Европейская экономическая комиссия**Комитет по внутреннему транспорту****Рабочая группа по таможенным вопросам,
связанным с транспортом****134-я сессия**

**Таможенная конвенция о международной перевозке грузов
с применением книжки МДП (Конвенция МДП 1975 года):****пересмотр Конвенции – предложения по поправкам****к Конвенции: транспортные средства со скользящими полами****Транспортные средства со скользящими полами****Записка секретариата****I. Введение**

Рис. 9
Образец конструкции контейнера транспортного средства со скользящими полами

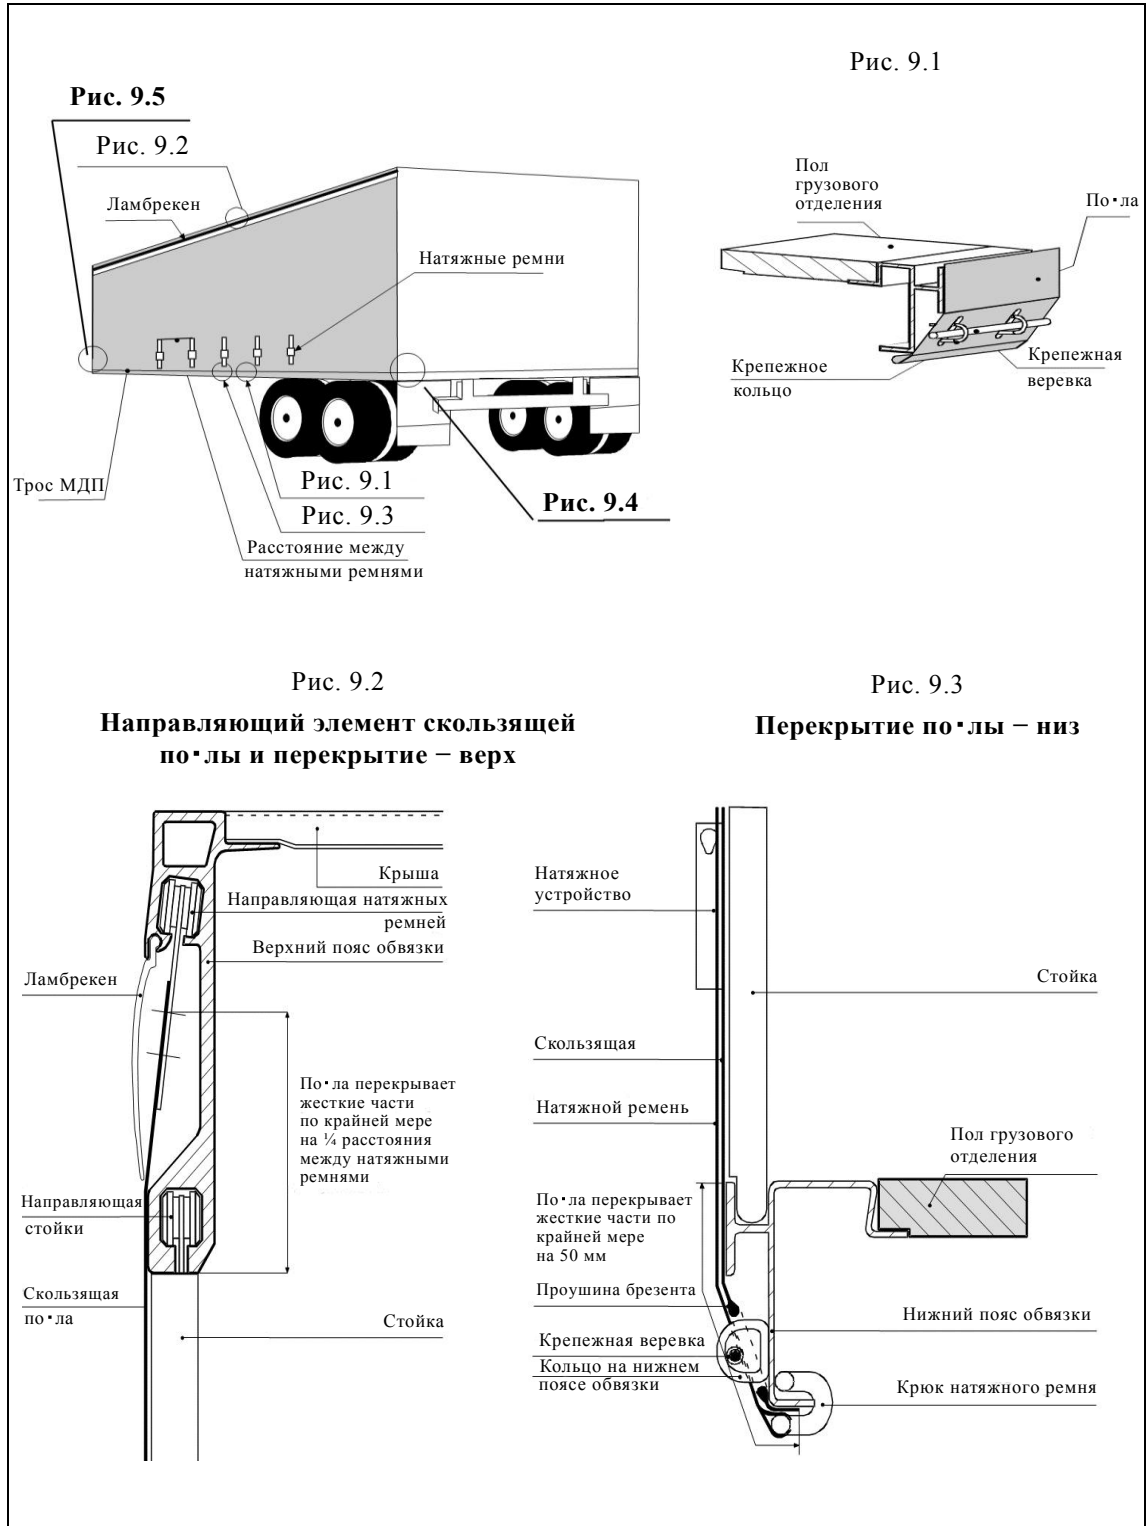
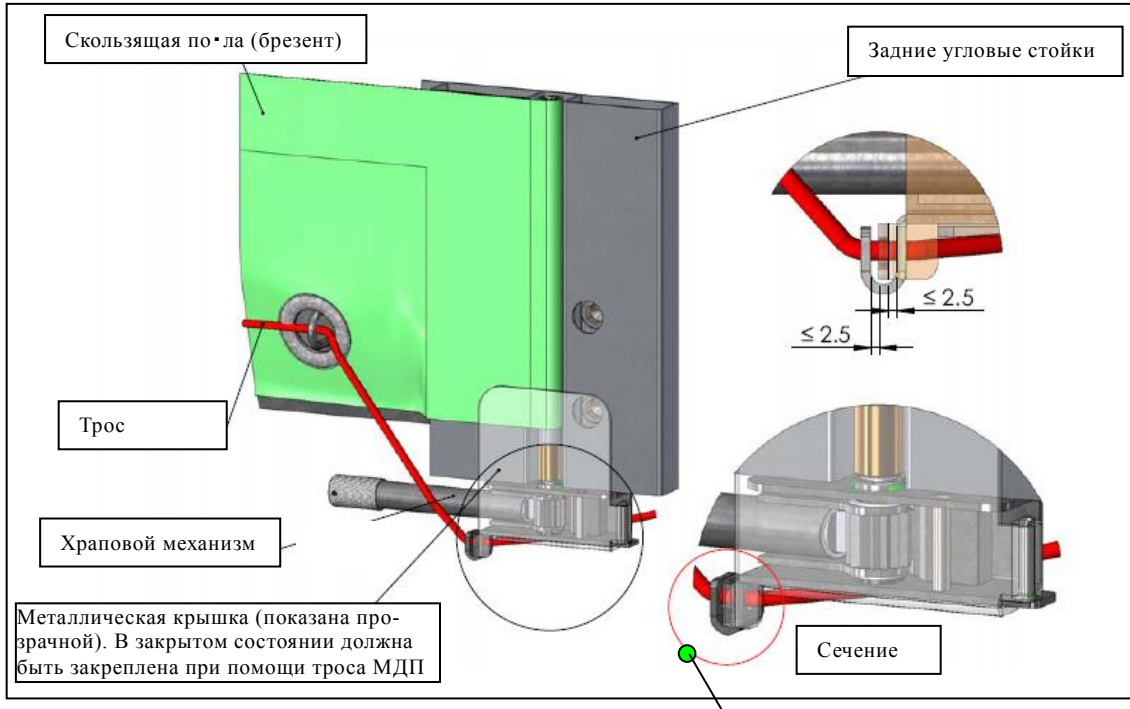
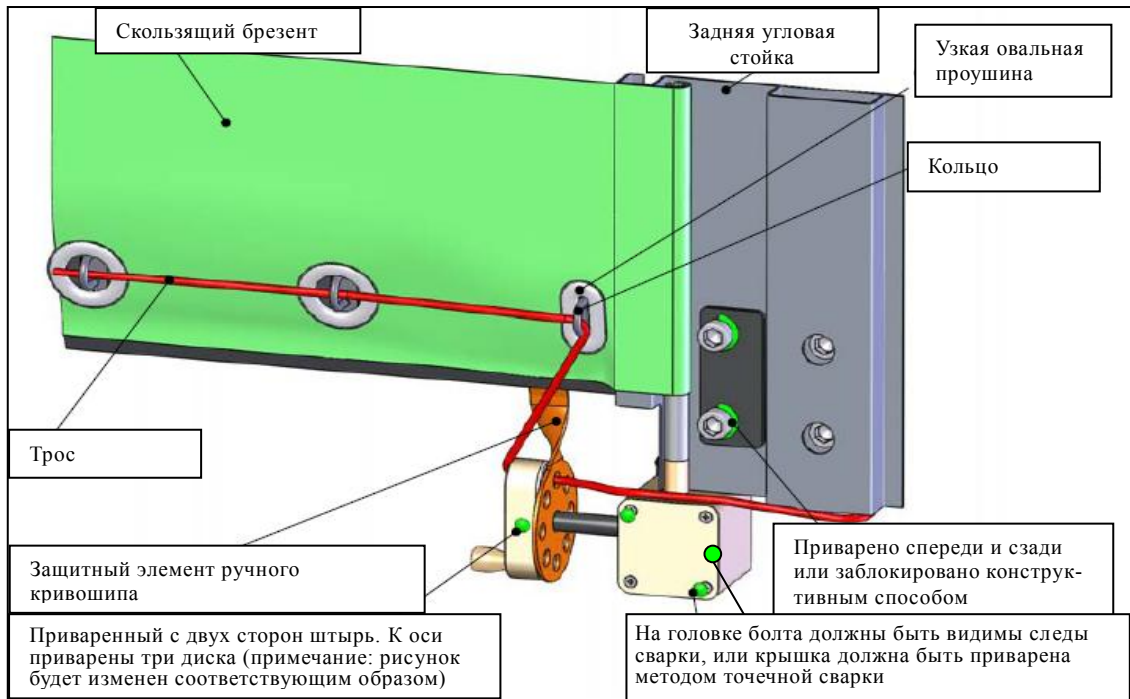
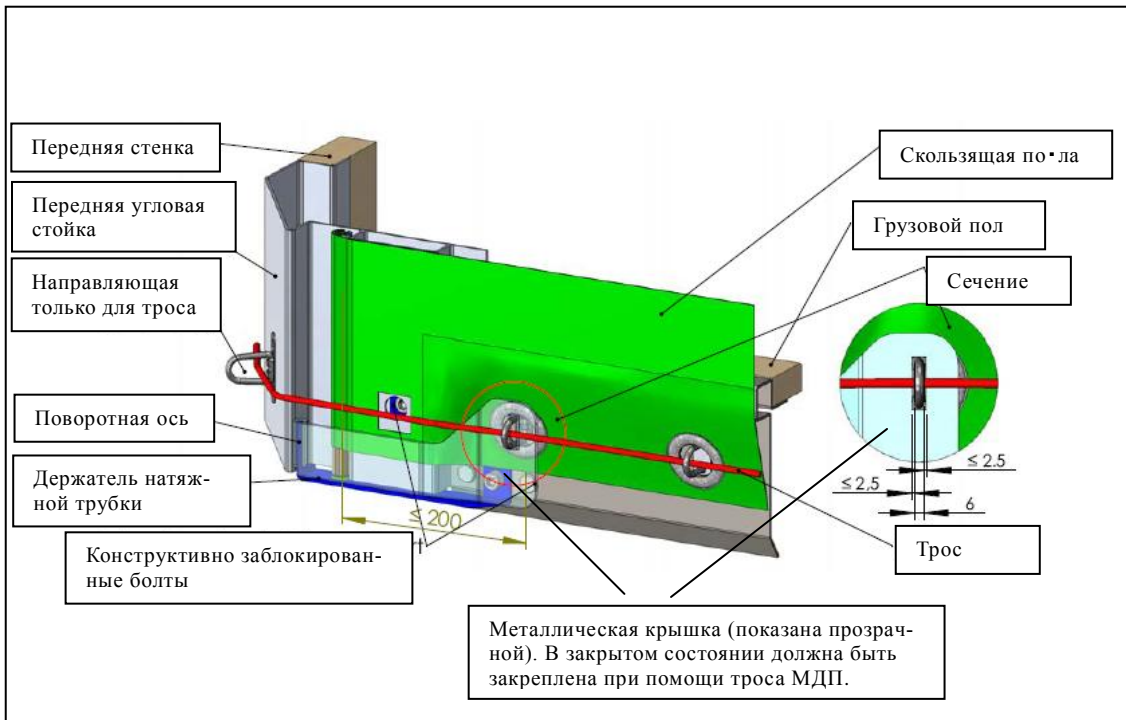
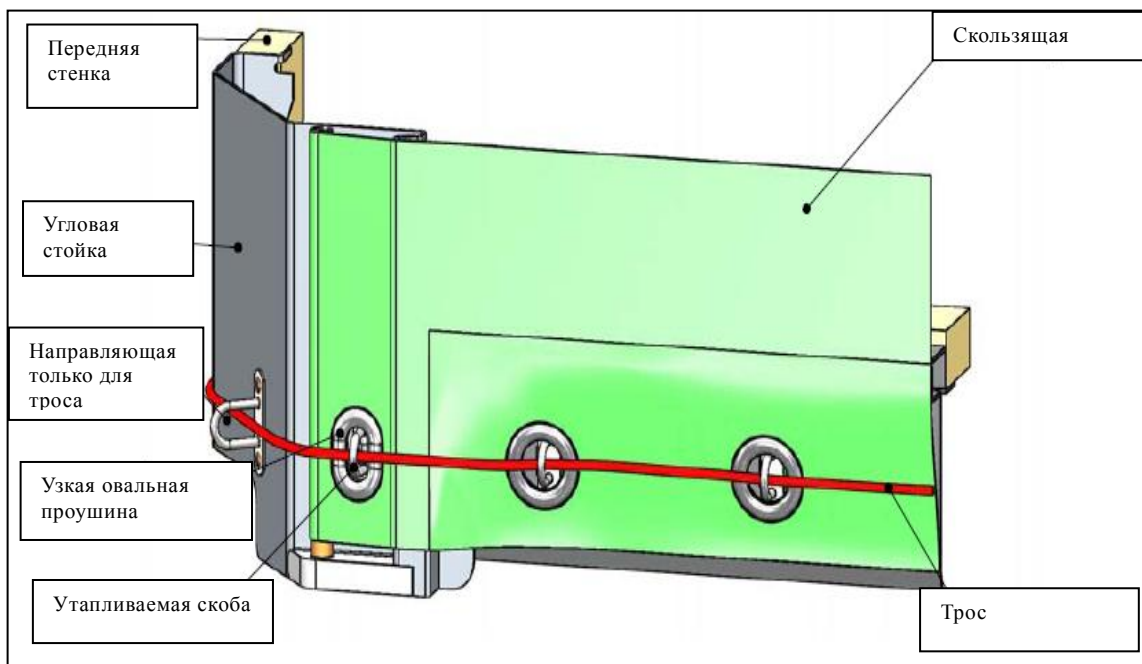
6. Изменить рис. 9 следующим образом:

Для натяжения скользящих пол в горизонтальном направлении используется храповой механизм (обычно в задней части транспортного средства). На этом рисунке показаны два примера а) и б) возможных способов блокировки храповика или храпового механизма.

Для крепления брезента с другой стороны (обычно спереди транспортного средства) можно использовать следующие системы а) или б).

Рис. 10

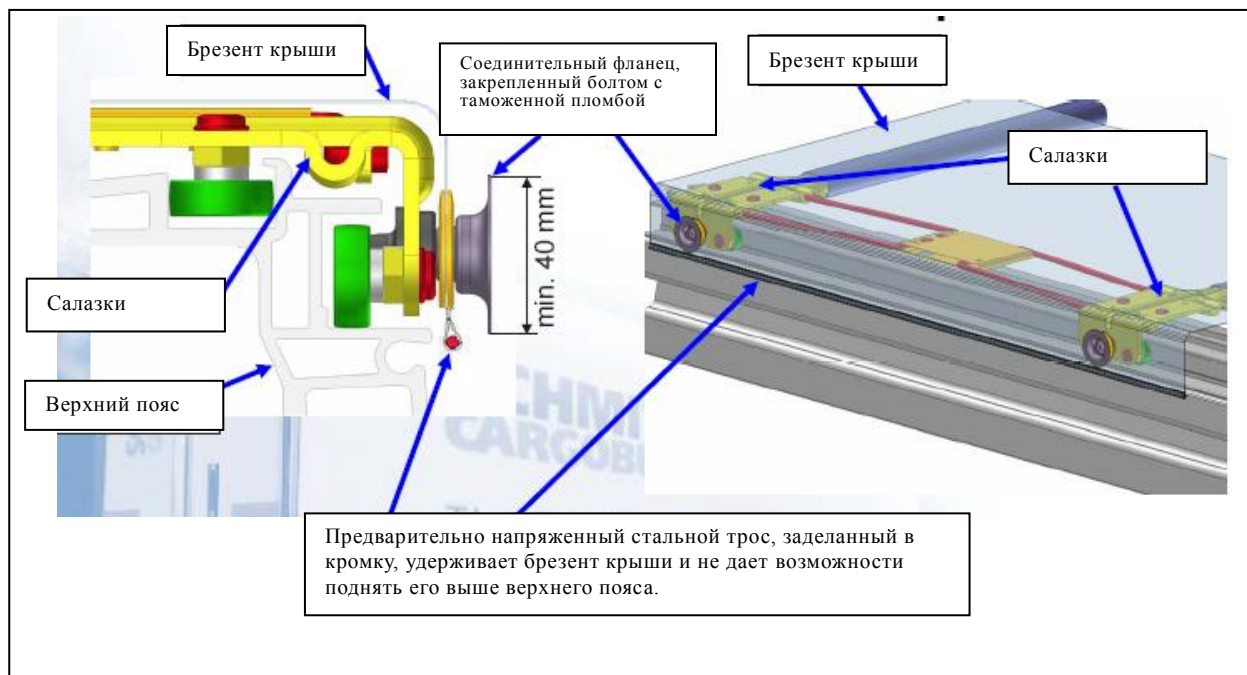
7. После рис. 9 добавить новый рис. 10:

Таможенная безопасность скользящей крыши гарантируется в случае блокировки предварительно напряженного стального троса, заделанного в кромке. Этот стальной трос блокируется спереди и сзади контейнера. Усилие натяжения, а также соединительный фланец на каждой салазке исключают возможность поднятия кромки с заделанным стальным тросом выше верхнего пояса.

Рис. 9

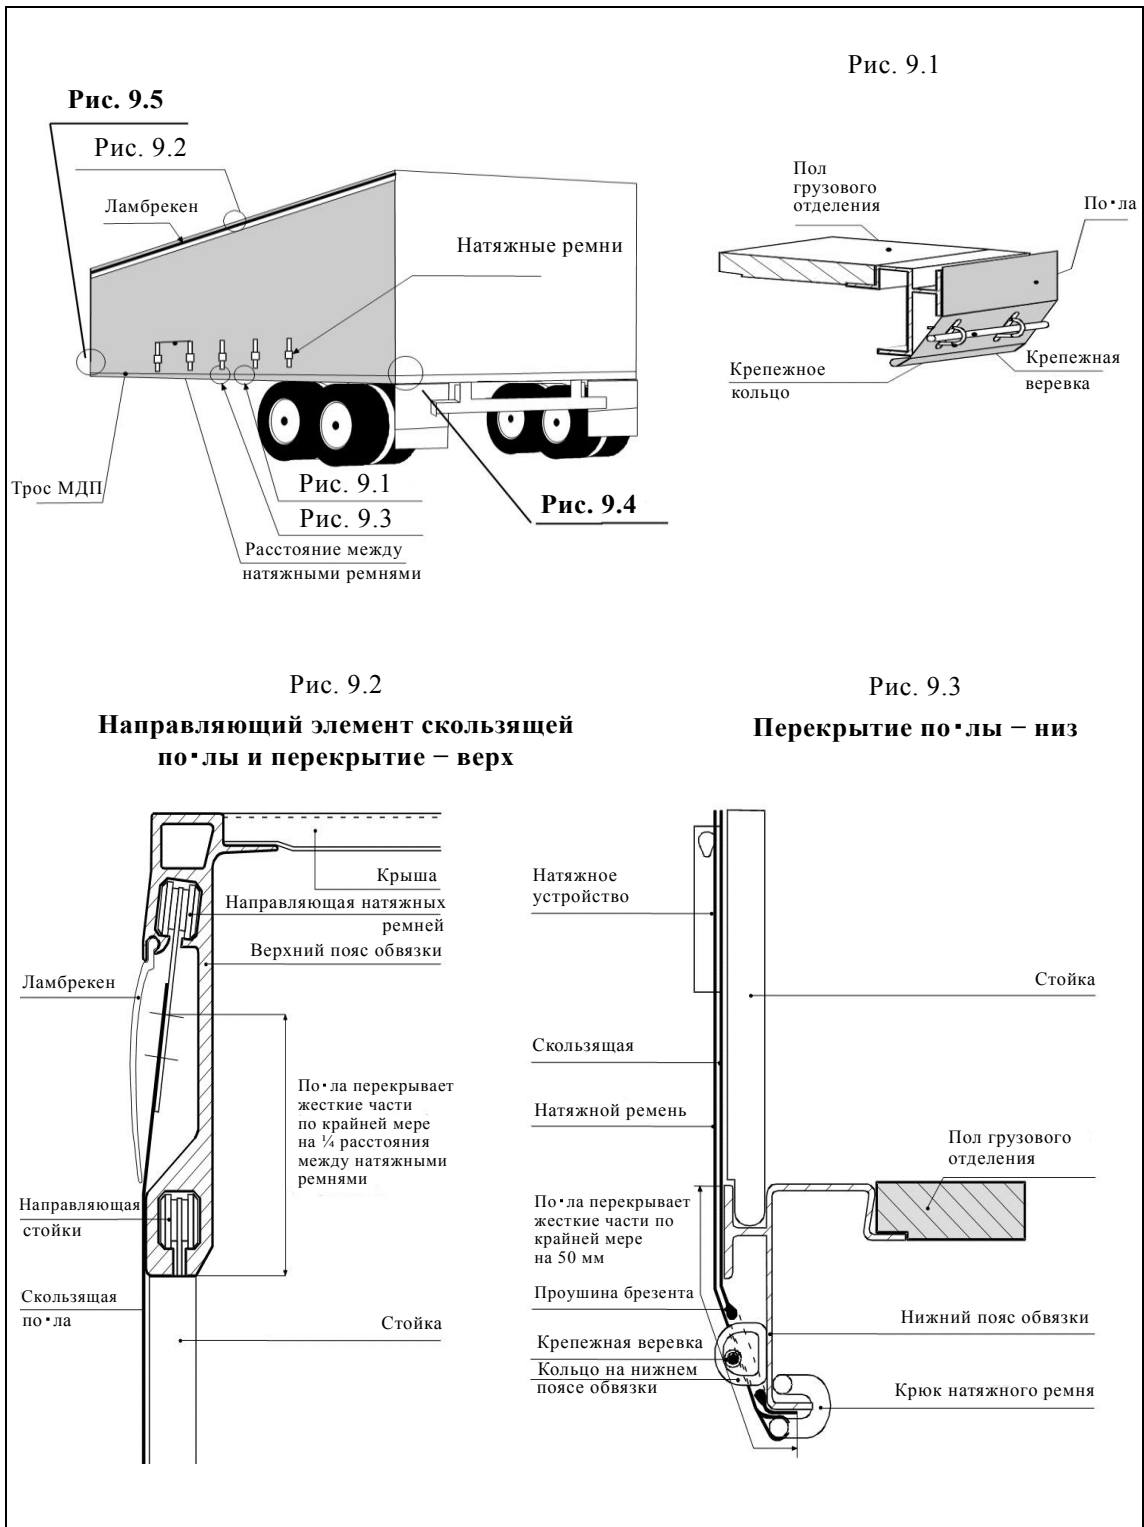
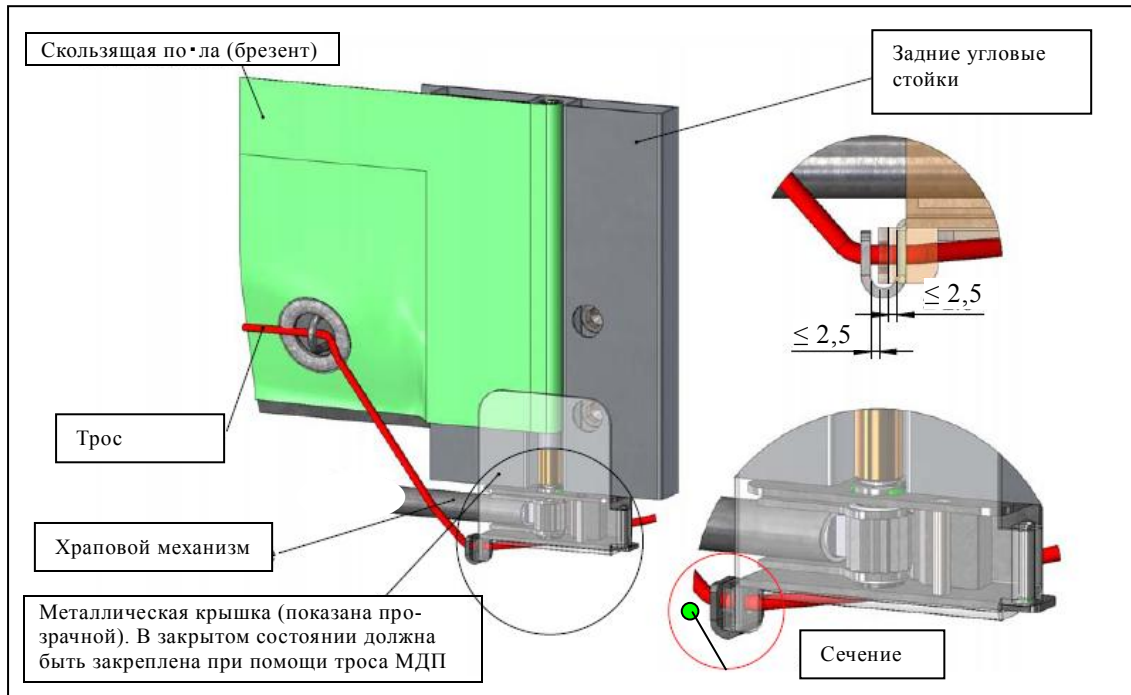
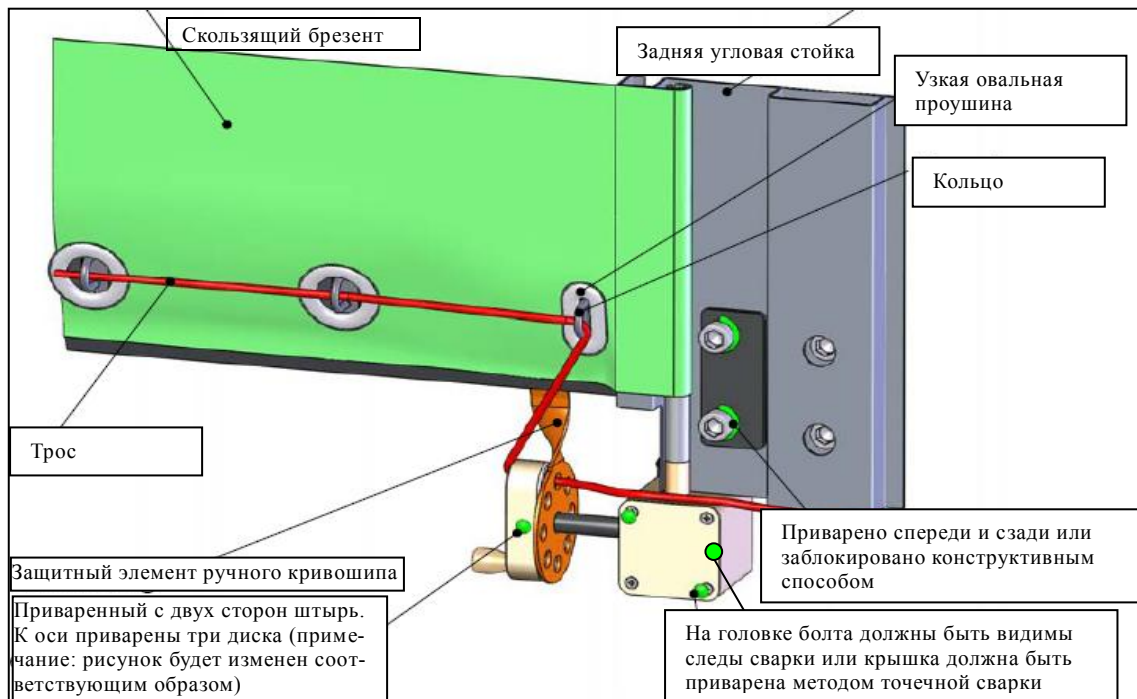
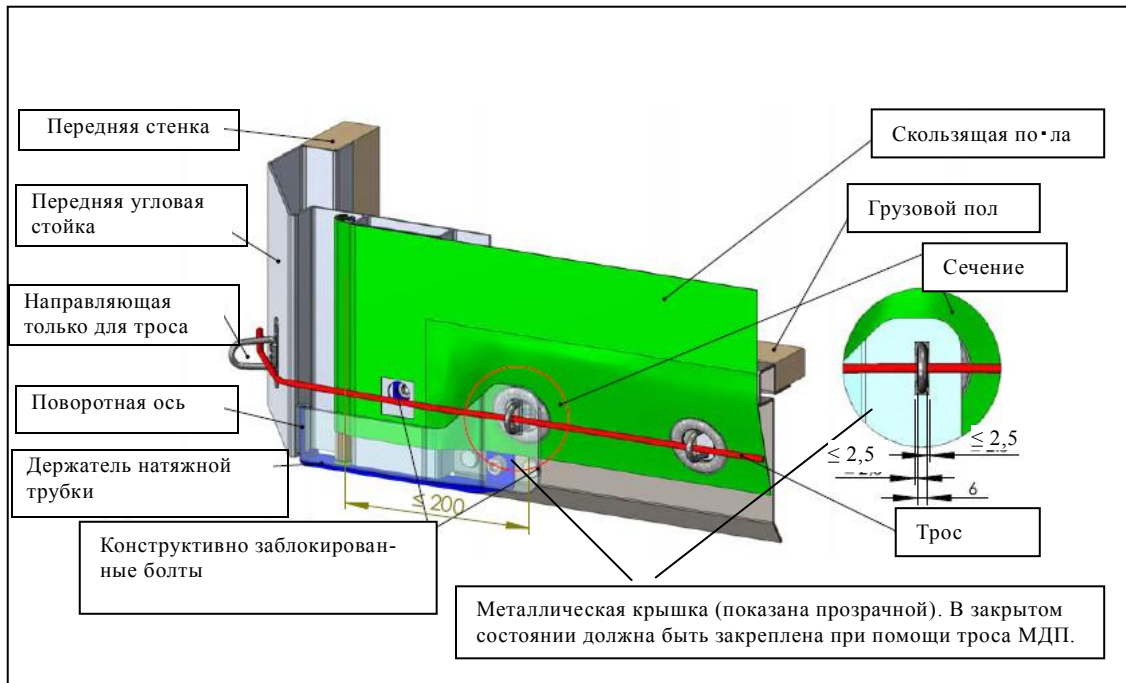
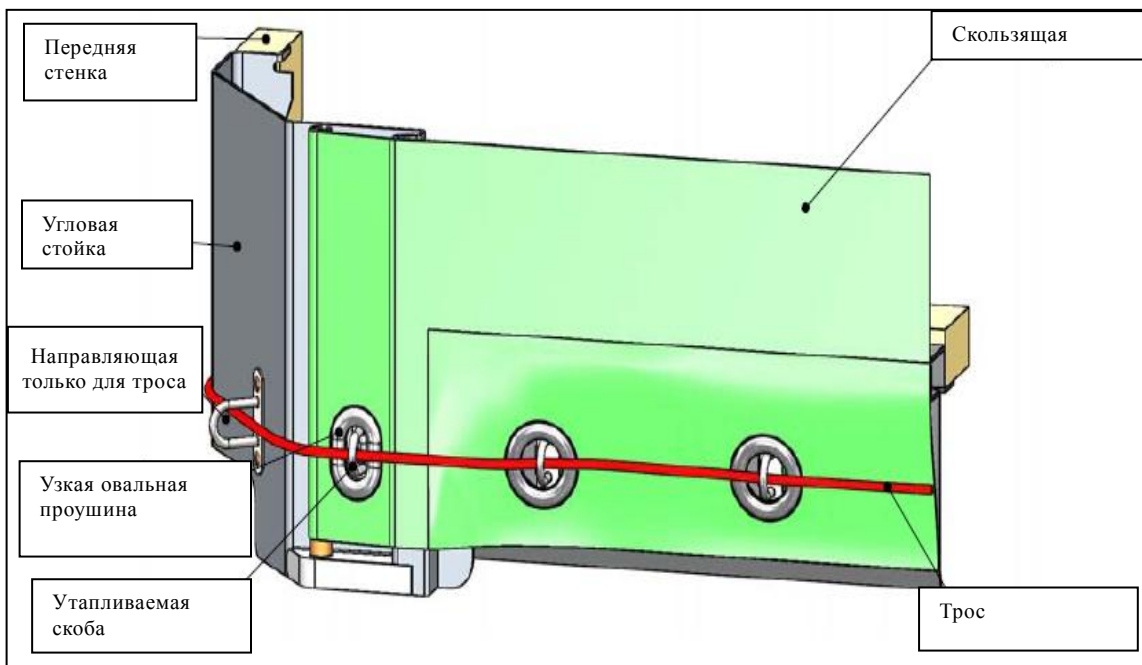
11. Изменить рис. 9 к части I приложения 7.

Для натяжения скользящих пол в горизонтальном направлении используется храповой механизм (обычно в задней части транспортного средства). На этом рисунке показаны два примера а) и б) возможных способов блокировки храповика или храпового механизма.

Для крепления брезента с другой стороны (обычно спереди контейнера) можно использовать следующие системы а) или б).
